# **Avis délibéré de l'Autorité environnementale sur l'aménagement du giratoire du Kerlenbach sur la route nationale RN 66 (68)**

**n°Ae : 2017-63**

Figure 2 : Présentation du projet retenu. Source : étude d'impact

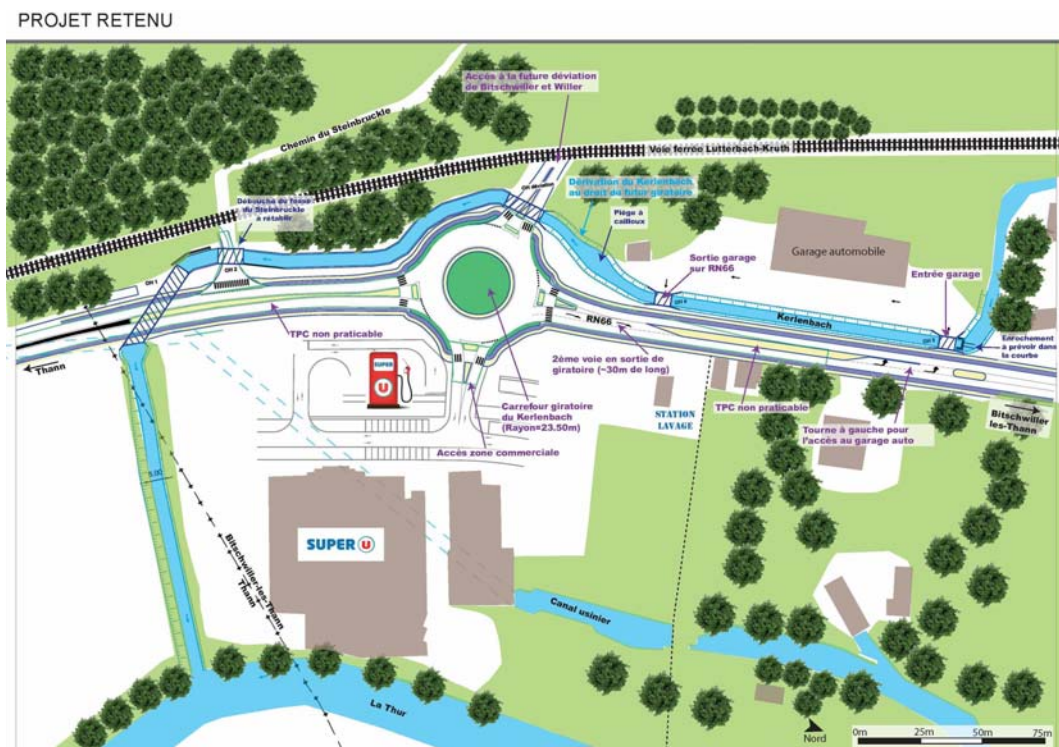
Il a été indiqué aux rapporteurs lors de leur visite que l'abandon de la déviation de Bitschwiller est susceptible de conduire à la modification du projet, une branche et deux ouvrages hydrauliques n'étant plus nécessaires pour assurer la fonctionnalité du projet.

***L'Ae recommande de décrire les conséquences pour le projet que le maître d'ouvrage entend tirer de l'abandon de la déviation de Bitschwiller.***
